КОРОНКИ ТВЕРДОСПЛАВНЫЕ ДЛЯ КОЛОНКОВОГО БУРЕНИЯ ПОРОД СРЕДНЕЙ ТВЕРДОСТИ

ГОСТ 11108—70

Изменение № 1

Изменение № 2 ГОСТ 11108—70 Коронки твердосплавные для колонкового бурения пород средней твердости

Черт. 1

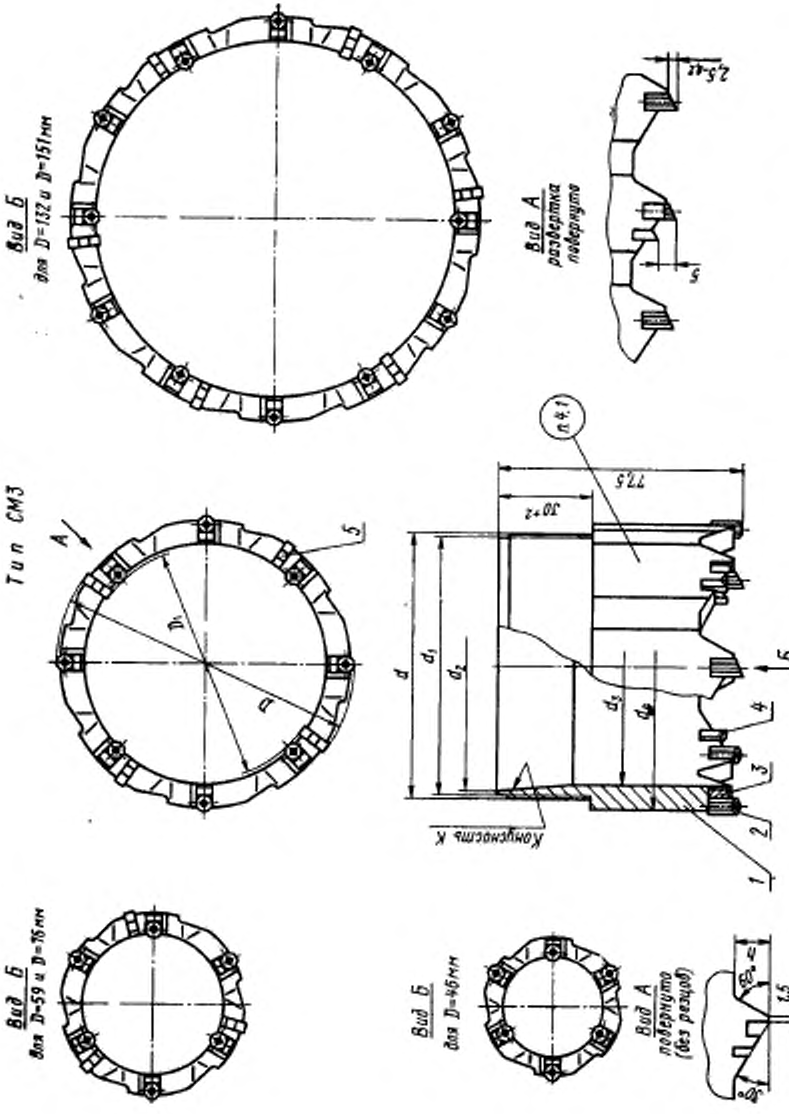
Пункт 1.3. Чертеж 1. Вид А. Заменен размер:
$2{,}5_{-0{,}2}$ на $2{,}5_{-0{,}5}$.

Черт. 2

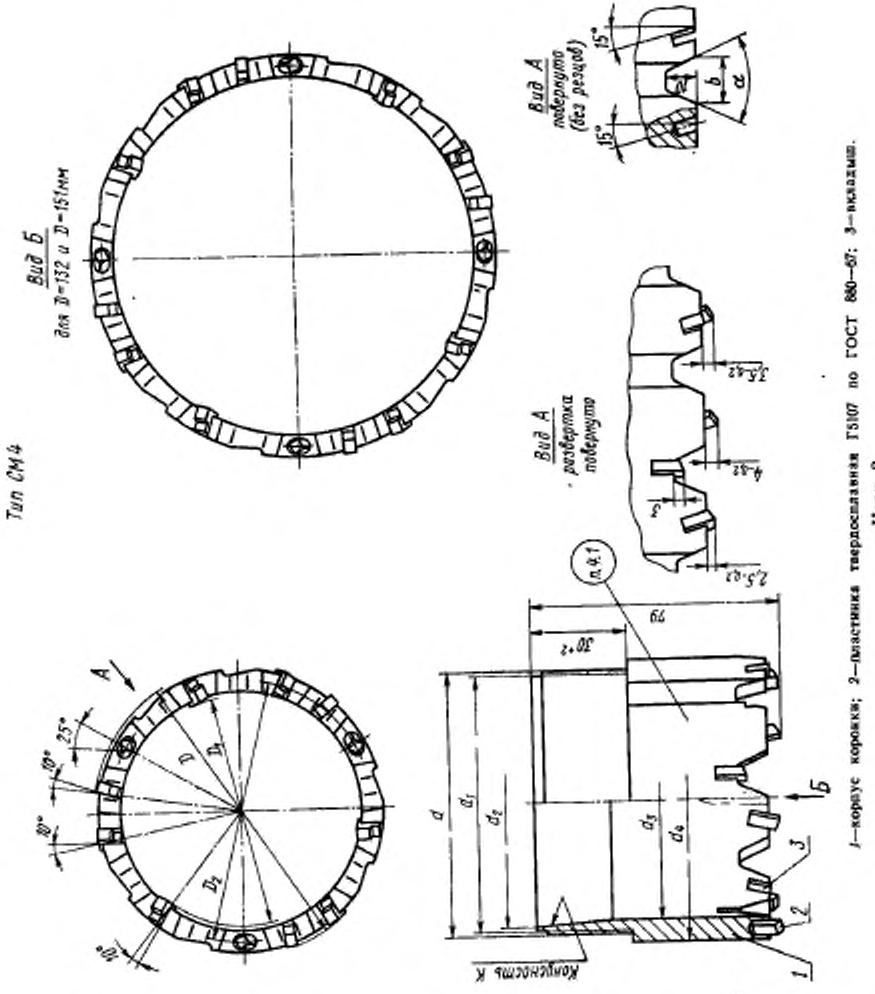
Пункт 1.3. Чертеж 2. Вид *А*. Заменены размеры:

$2,5_{-0,2}$ на $2,5_{-0,5}$

$4_{-0,2}$ на $4_{-0,5}$

$3,5_{-0,2}$ на $3,5_{-0,5}$.

Чертежи 2—4, 9. Вид А. Заменить размеры: $2,5_{-0,5}$ на $2,5\pm0,3$; $4_{-0,5}$ на $4\pm0,3$; $3,5_{-0,5}$ на $3,5\pm0,3$; $1,5_{-0,5}$ на $1,5\pm0,3$; $2,0_{-0,5}$ на $2,0\pm0,3$; $2,5_{-0,5}$ на $2,5\pm0,3$; $2,5_{-0,7}$ на $2,5\pm0,35$; $3,5_{-0,7}$ на $3,5\pm0,35$.

Черт. 3

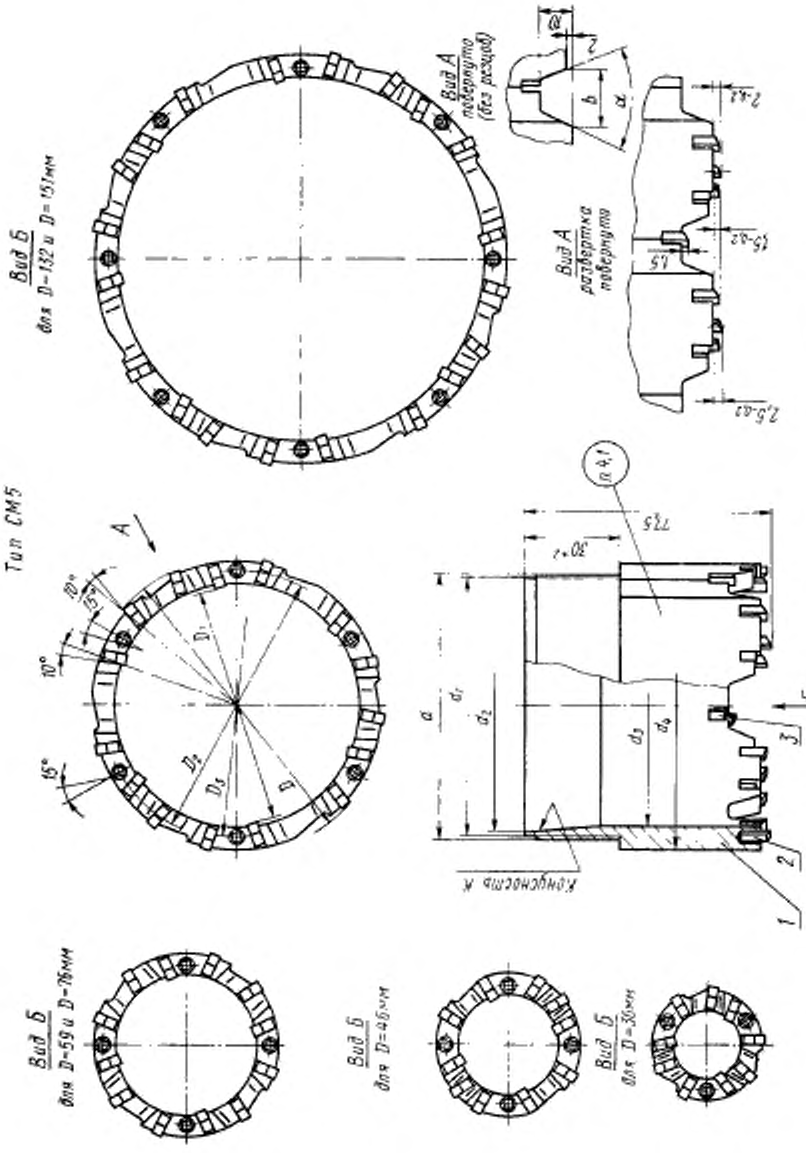
Пункт 1.3. Чертеж 3. Вид *А*. Заменены размеры:

$1,5_{-0,2}$ на $1,5_{-0,5}$

$2_{-0,2}$ на $2_{-0,5}$

$2,5_{-0,2}$ на $2,5_{-0,5}$.

Черт. 4

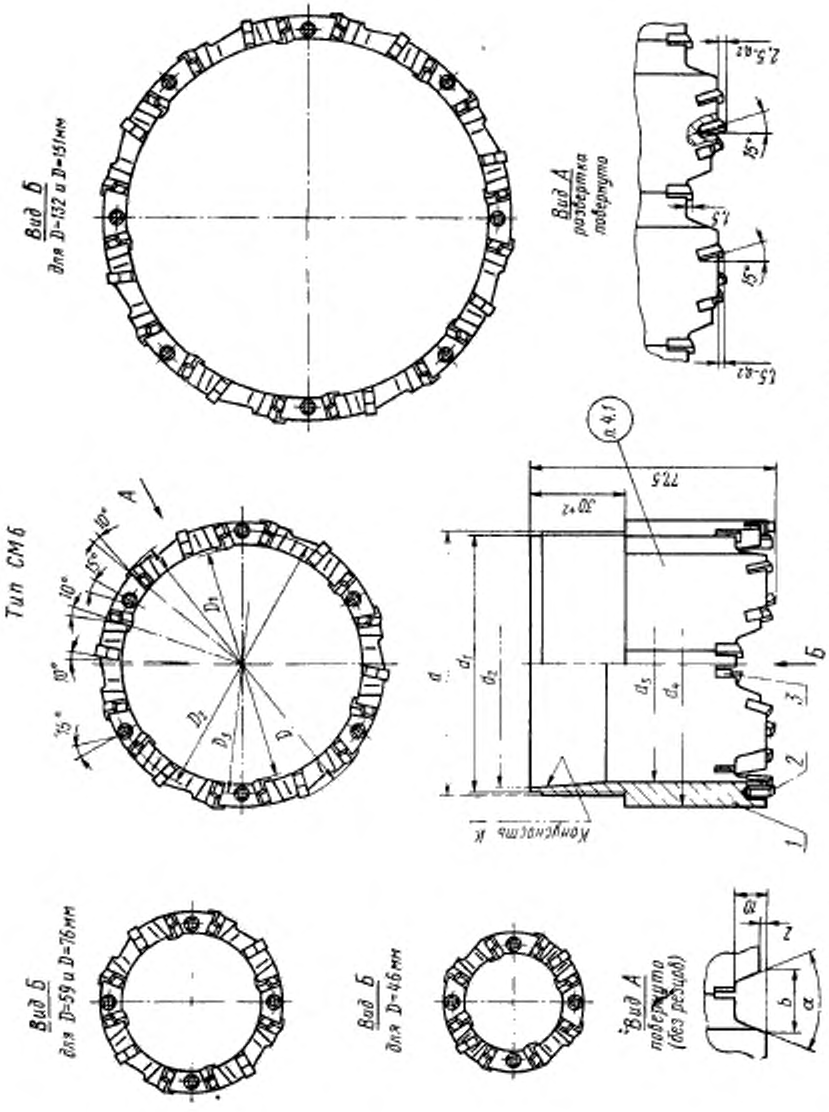
Пункт 1.3. Чертеж 4. Вид *А*. Заменены размеры:

$1,5_{-0,2}$ на $1,5_{-0,5}$

$2,5_{-0,2}$ на $2,5_{-0,5}$.

Черт. 5

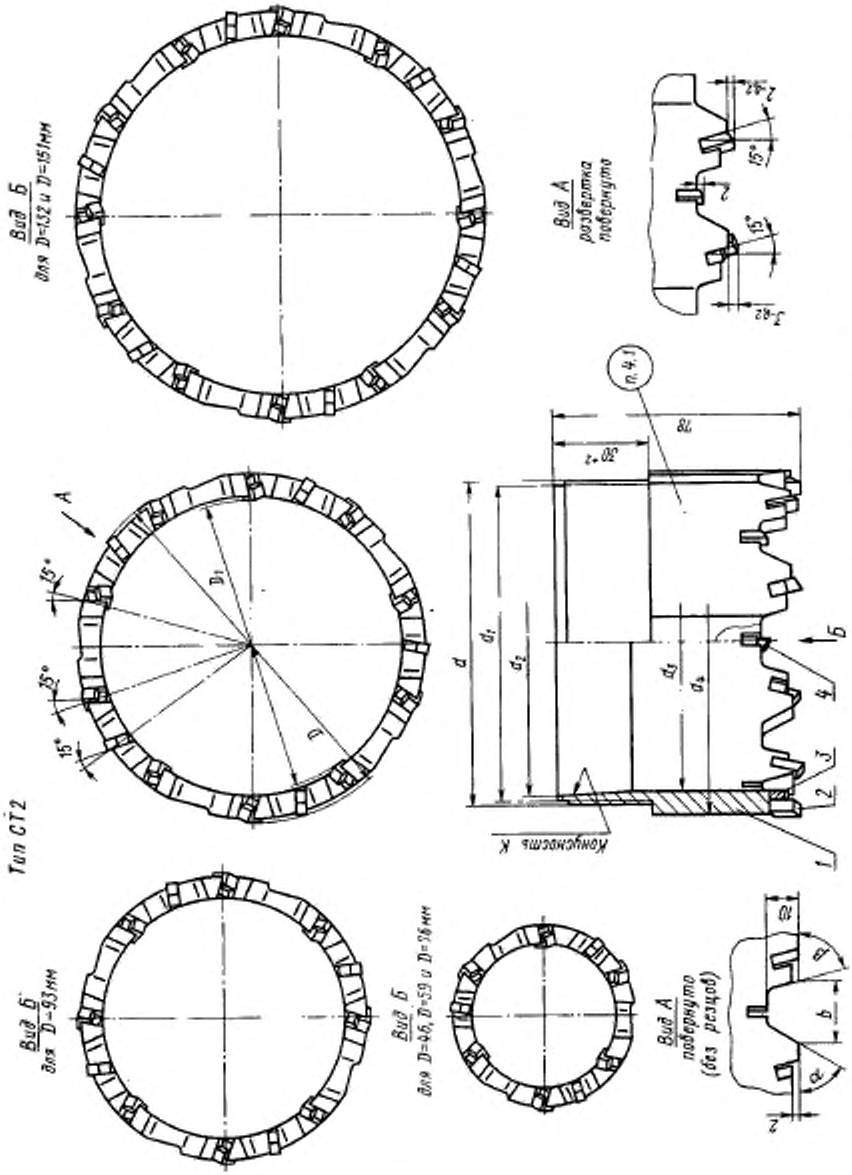
Пункт 1.3. Чертеж 5. Вид *А*. Заменены размеры:

$2_{-0,2}$ на $2_{-0,5}$

$3_{-0,2}$ на $3_{-0,5}$.

Черт. 6

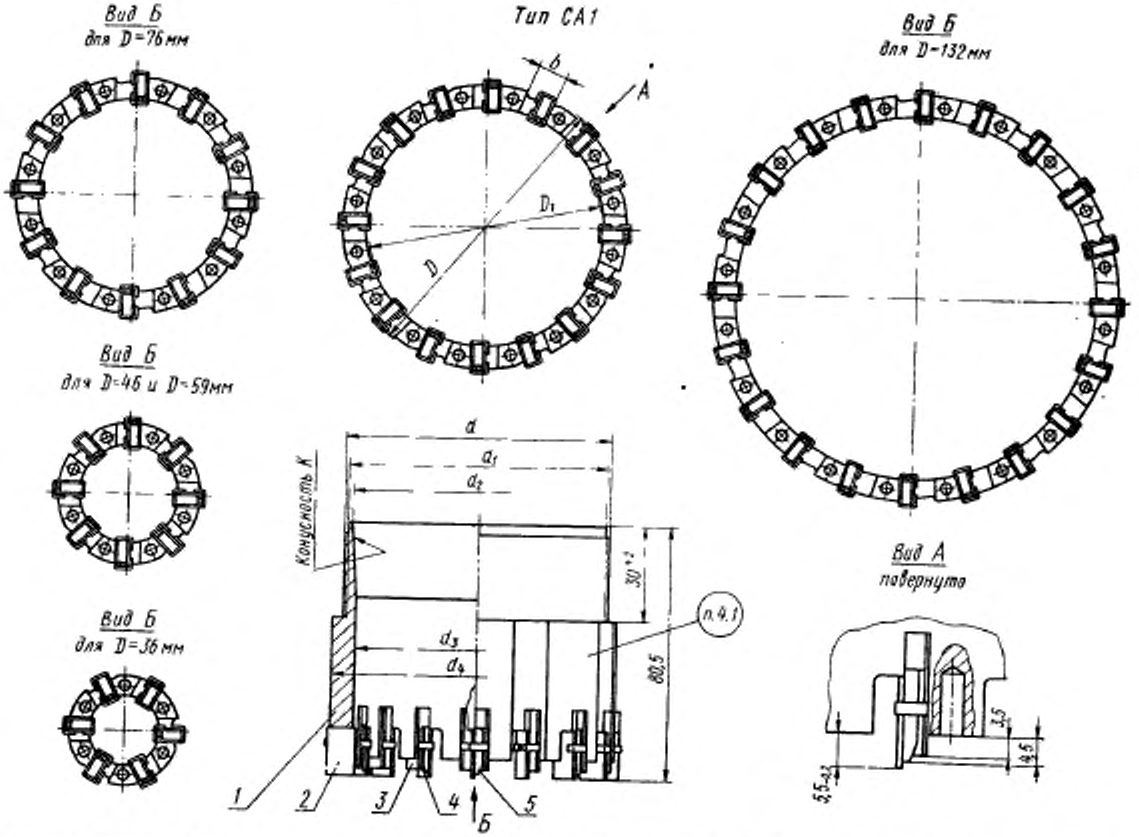
Пункт 1.3. Чертеж 6. Вид *А*. Заменен размер:
$5{,}5_{-0{,}2}$ на $5{,}5\pm0{,}5$.

чертеж 6. Заменить ссылку: ГОСТ 2209—69 на ГОСТ 25425—82.

Черт. 7

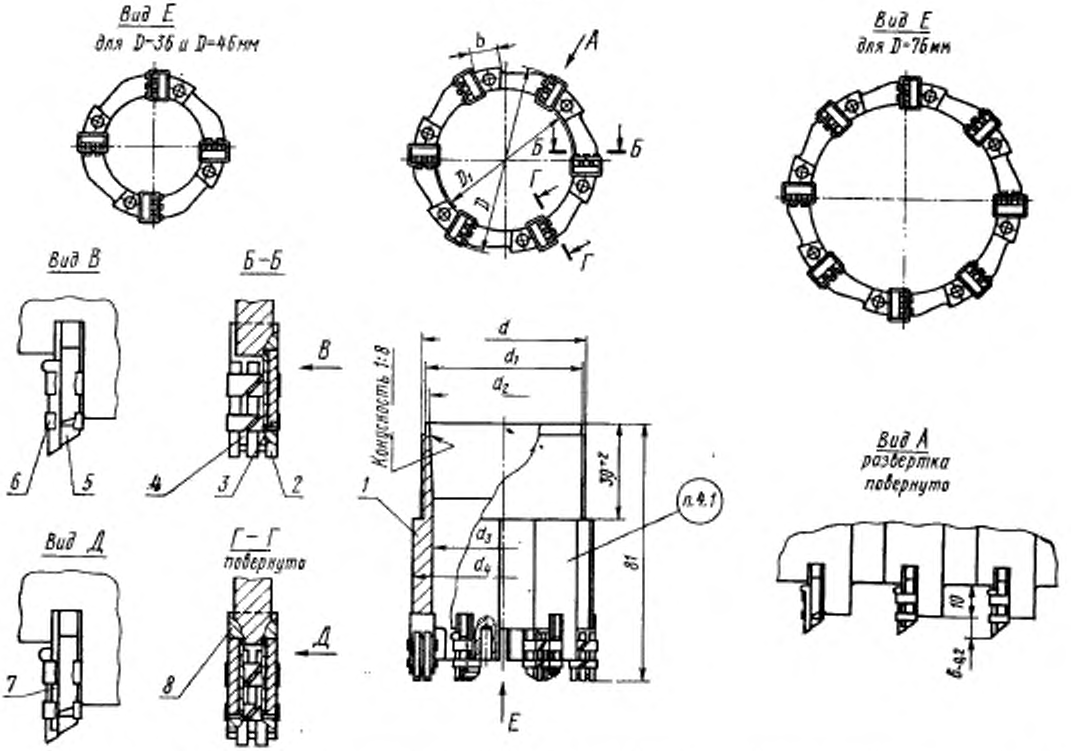
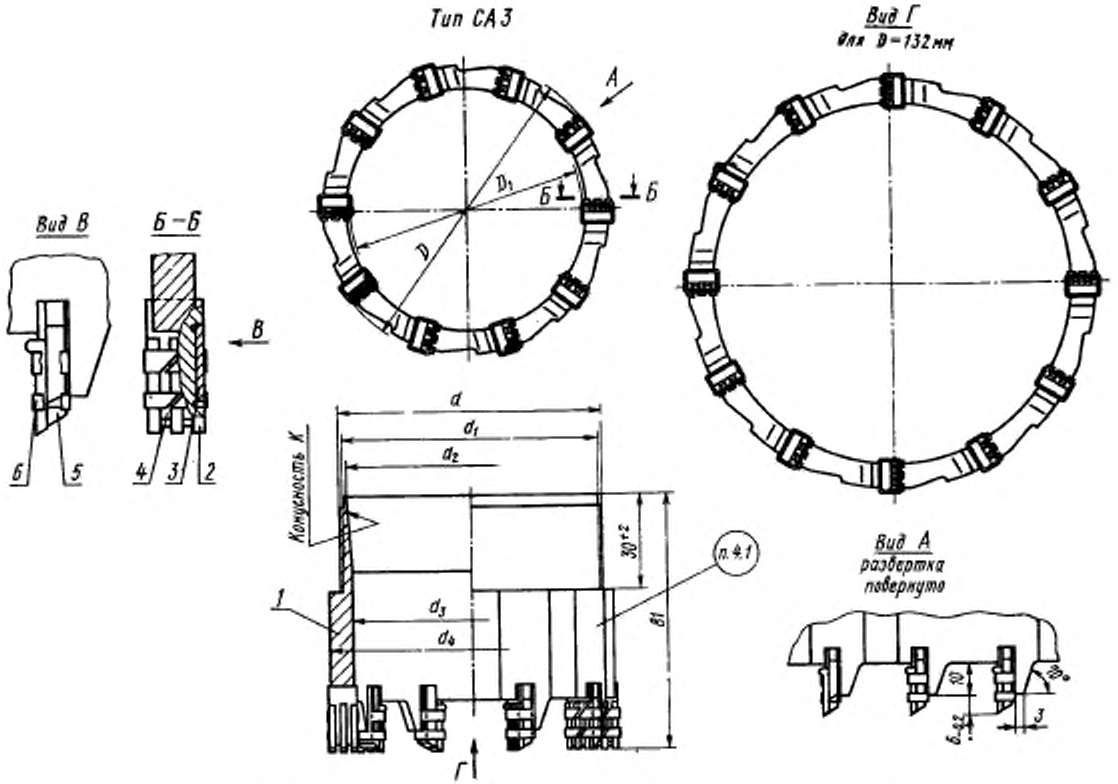
Пункт 1.3. Чертежи 7 и 8. Вид *А*. Заменен размер:
$6_{-0{,}2}$ на $6\pm0{,}5$.

Черт. 9

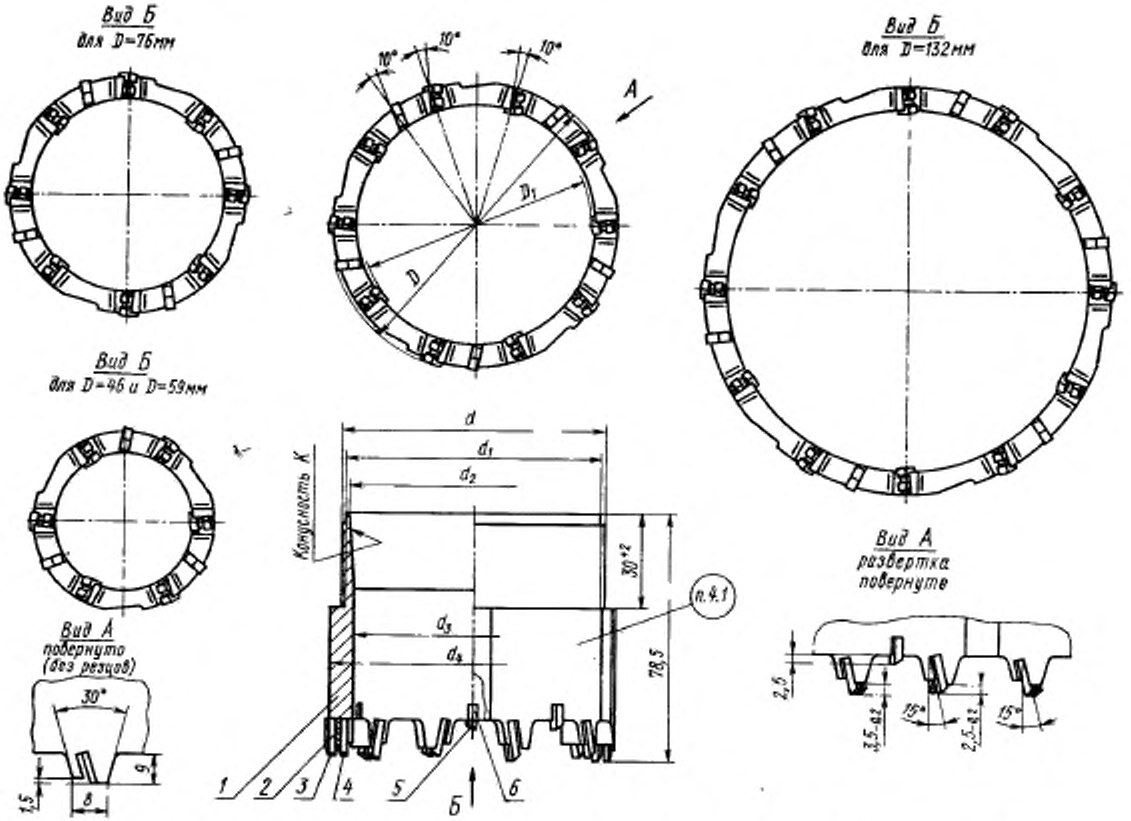
Пункт 1.3. Чертеж 9. Вид *А*. Заменены размеры:
$2{,}5_{-0{,}2}$ на $2{,}5_{-0{,}7}$
$3{,}5_{-0{,}2}$ на $3{,}5_{-0{,}7}$.

Пункт 1.3. Чертеж 9. Вид *А* повернуто (без резцов). Заменен размер:
8 на $8^{+2{,}0}$.
